Van: [redacted] (Albrandswaard)
Verzonden: 15-12-2025 08:20
Aan: [redacted] (Albrandswaard) <[redacted]@albrandswaard.nl>
Onderwerp: FW: Electrahuis Breitnerlaan / Oyenshof

In de bijlage vindt u die analyse, inclusief een vergelijking tussen de varianten A, B, X en de locatie C.

● Locatie C – uitgebreide afstandsanalyse

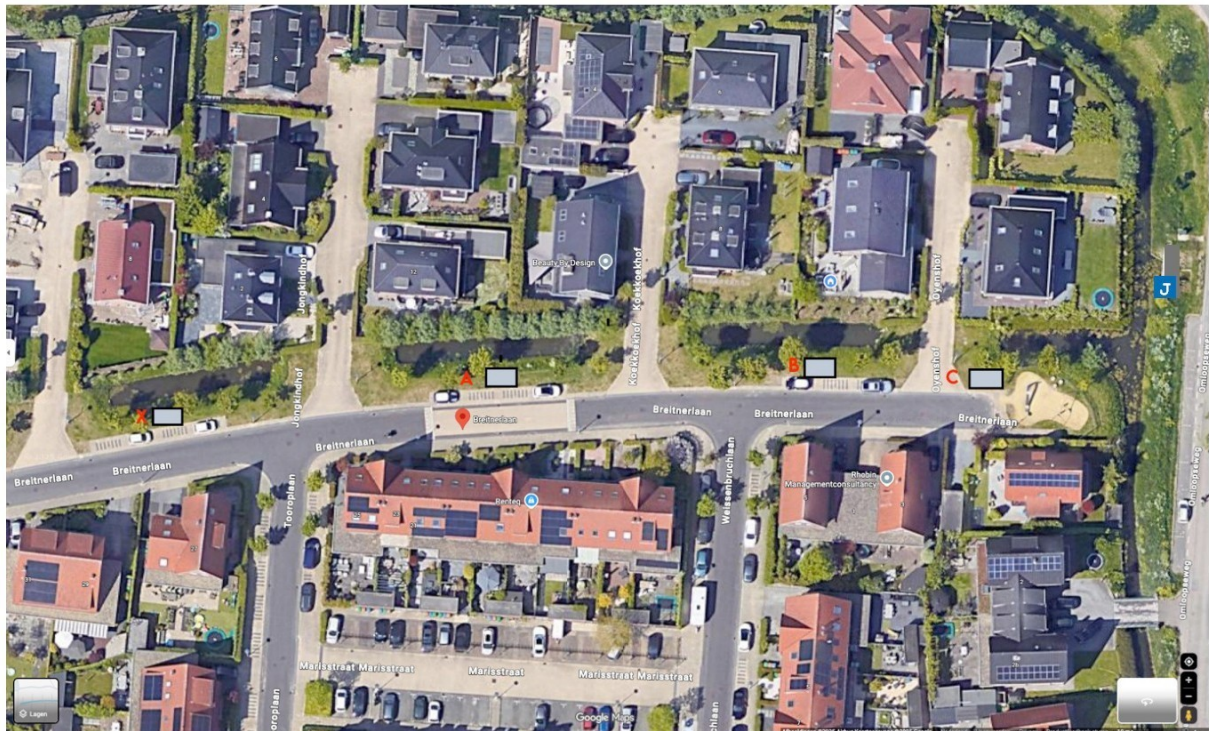
Uit de uitgevoerde afstandsmetingen volgt dat **locatie C meerdere woningen binnen een straal van 10 meter raakt**.

Oyenshof 8 ligt op circa **6,8 meter** en Oyenshof 2 op circa **8,5 meter** van het geplande trafostation.

De zichtlijnen vanuit de ramen van onder meer **Oyenshof 2 en Oyenshof 8**, alsmede **Breitnerlaan 1 en 3**, worden hierdoor in aanmerkelijke mate belemmerd en zijn aantoonbaar verslechterd.

Daarnaast is het uit een oogpunt van **ruimtelijke kwaliteit en sociale veiligheid** niet wenselijk een trafostation direct naast een **kinderspeelplaats** te realiseren. Het vrije zicht op de speelplaats dient te worden gehandhaafd om toezicht en

veiligheid (valgevaar, beklimmen van het object, samenscholing/hangjongeren) te kunnen waarborgen.

Gelet op het voorgaande scoort **locatie C objectief het slechtst** wat betreft afstand tot omliggende woningen, juist wanneer meerdere woningen in de beoordeling worden betrokken.

Situatie Locatie A, B, X

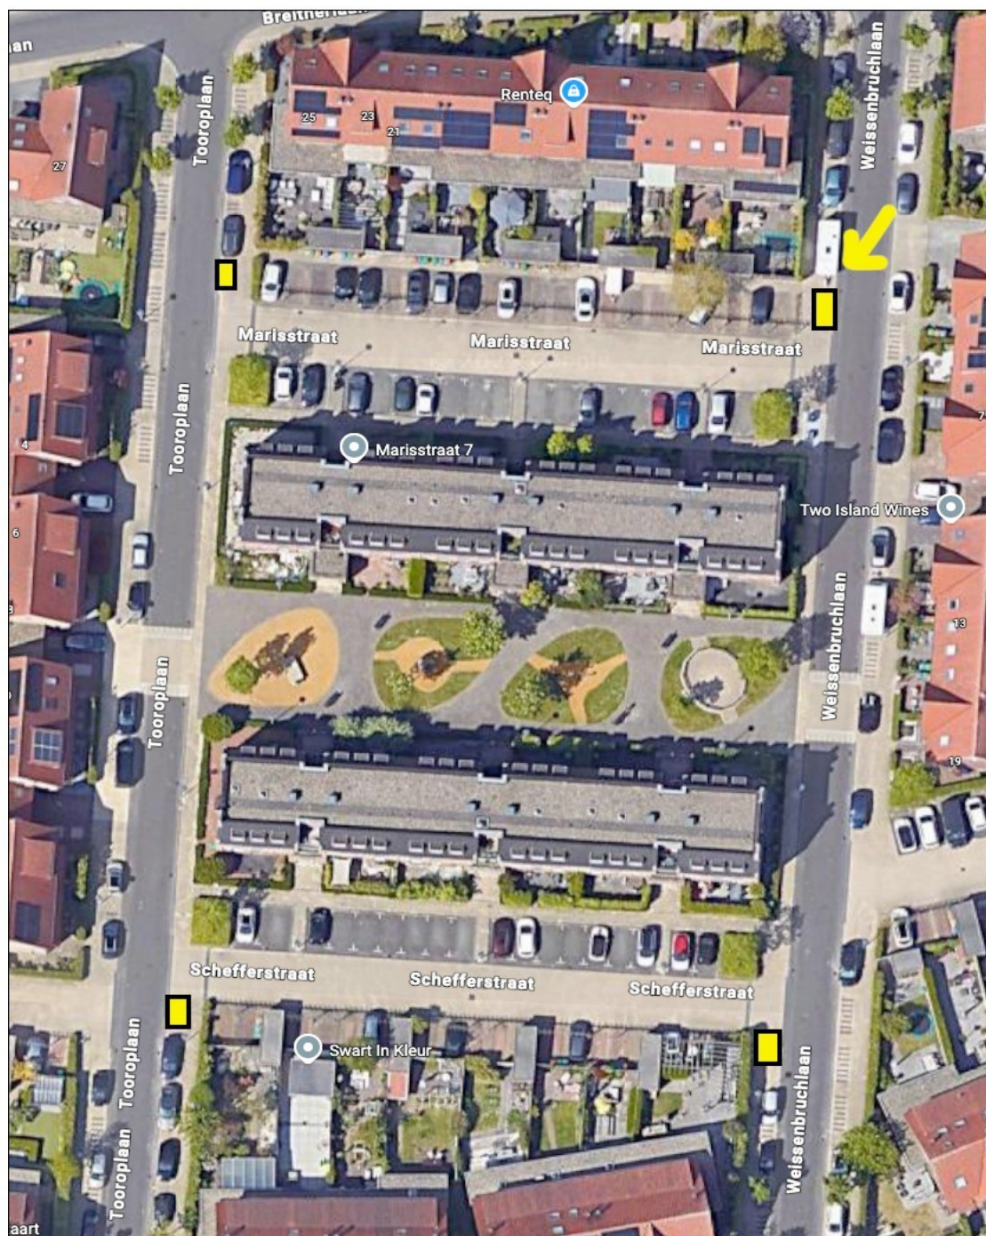
De geel gemarkeerde locaties zijn in de eerdere beoordeling niet meegenomen, maar bieden wél **vier** reële alternatieven.

Het betreft plaatsen waar geen parkeerplaatsen hoeven te vervallen, die centraler in de wijk liggen waardoor de afstand tot omliggende woningen gunstiger kan worden verdeeld.

Het is nu gewoon tegels openbaar gebied en staat voor niemand zijn of haar huis en zichtlijnen.

Blijft voldoende ruimte over voor een voetpad

Bovendien staan deze locaties niet direct voor de ramen van omwonenden.

● Locatie C – uitgebreide afstandsanalyse

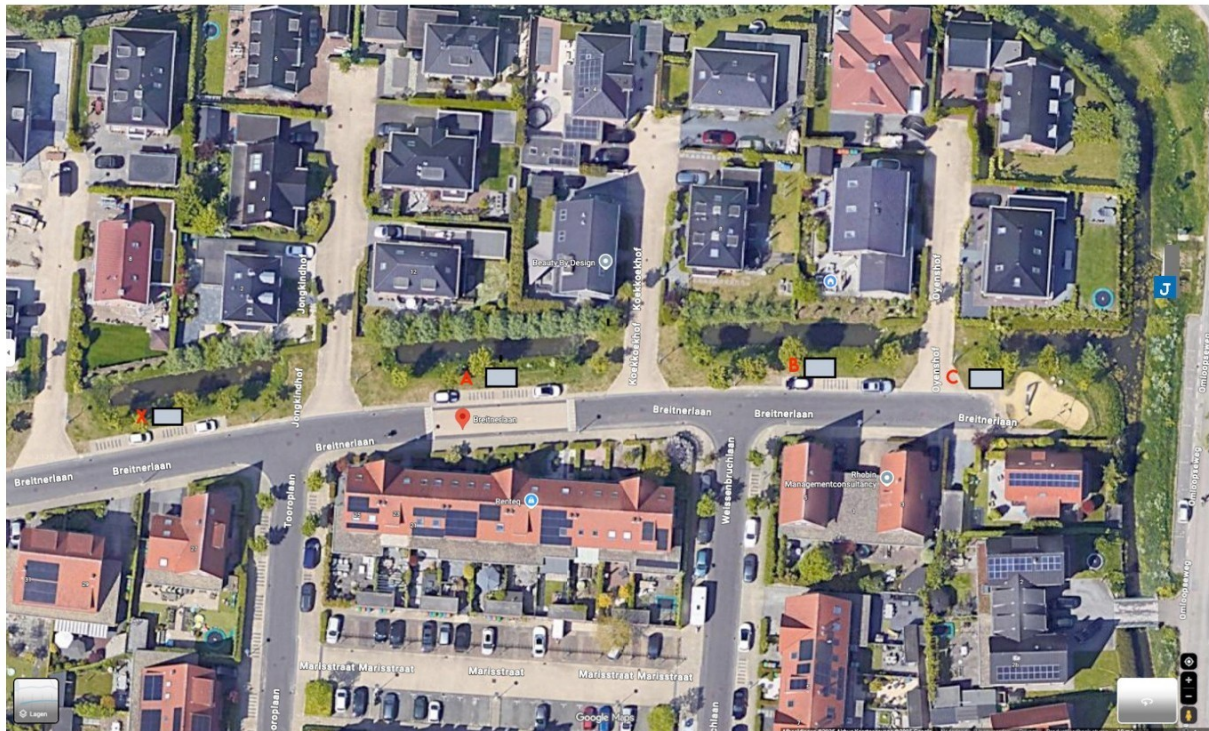
Uit de uitgevoerde afstandsmetingen volgt dat **locatie C meerdere woningen binnen een straal van 10 meter raakt**.

Oyenshof 8 ligt op circa **6,8 meter** en Oyenshof 2 op circa **8,5 meter** van het geplande trafostation.

De zichtlijnen vanuit de ramen van onder meer **Oyenshof 2 en Oyenshof 8**, alsmede **Breitnerlaan 1 en 3**, worden hierdoor in aanmerkelijke mate belemmerd en zijn aantoonbaar verslechterd.

Daarnaast is het uit een oogpunt van **ruimtelijke kwaliteit en sociale veiligheid** niet wenselijk een trafostation direct naast een **kinderspeelplaats** te realiseren. Het vrije zicht op de speelplaats dient te worden gehandhaafd om toezicht en

veiligheid (valgevaar, beklimmen van het object, samenscholing/hangjongeren) te kunnen waarborgen.

Gelet op het voorgaande scoort **locatie C objectief het slechtst** wat betreft afstand tot omliggende woningen, juist wanneer meerdere woningen in de beoordeling worden betrokken.

Situatie Locatie A, B, X

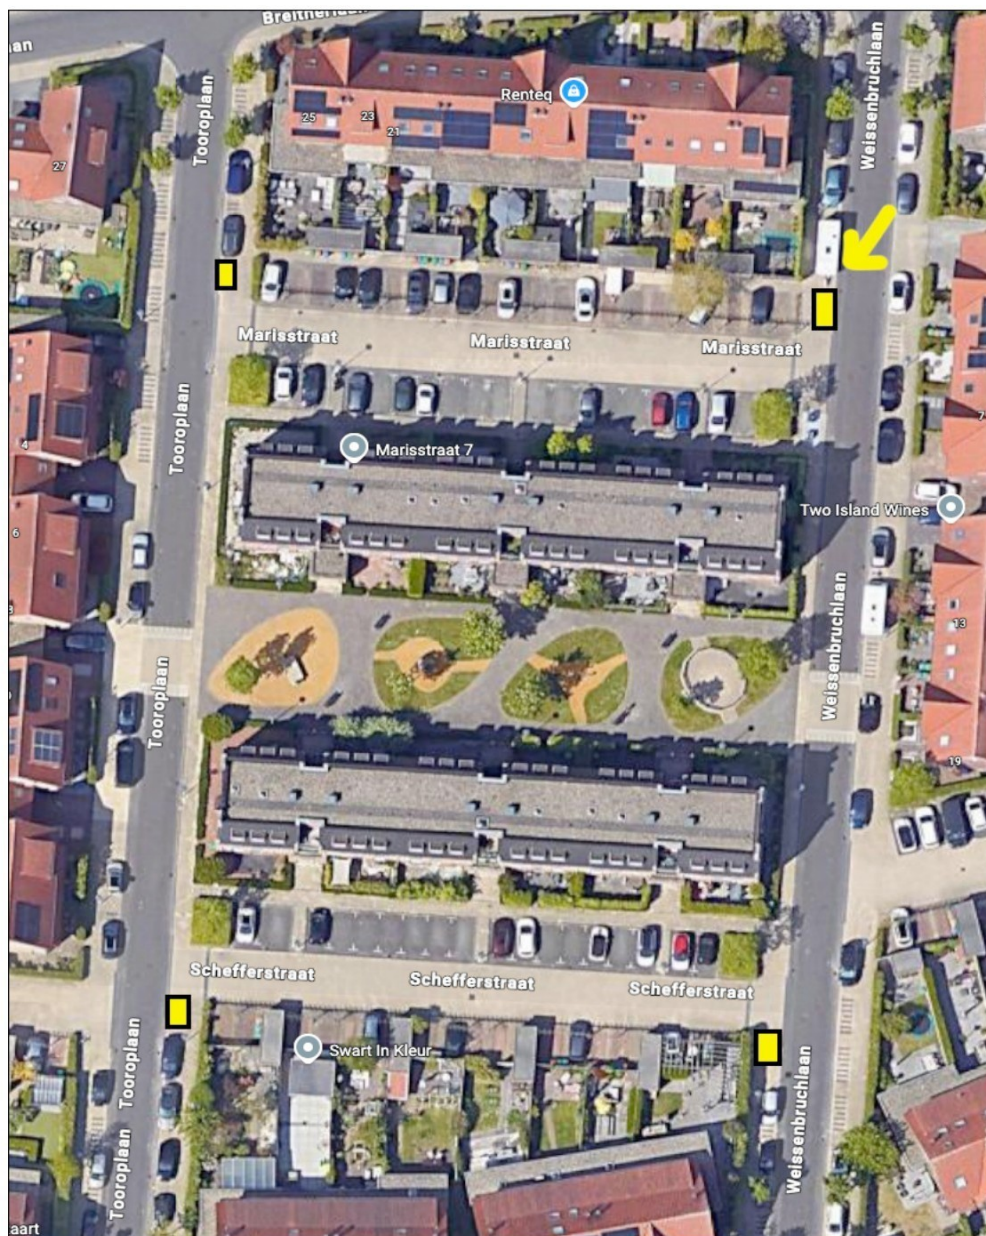
De geel gemarkeerde locaties zijn in de eerdere beoordeling niet meegenomen, maar bieden wél **vier** reële alternatieven.

Het betreft plaatsen waar geen parkeerplaatsen hoeven te vervallen, die centraler in de wijk liggen waardoor de afstand tot omliggende woningen gunstiger kan worden verdeeld.

Het is nu gewoon tegels openbaar gebied en staat voor niemand zijn of haar huis en zichtlijnen.

Blijft voldoende ruimte over voor een voetpad

Bovendien staan deze locaties niet direct voor de ramen van omwonenden.
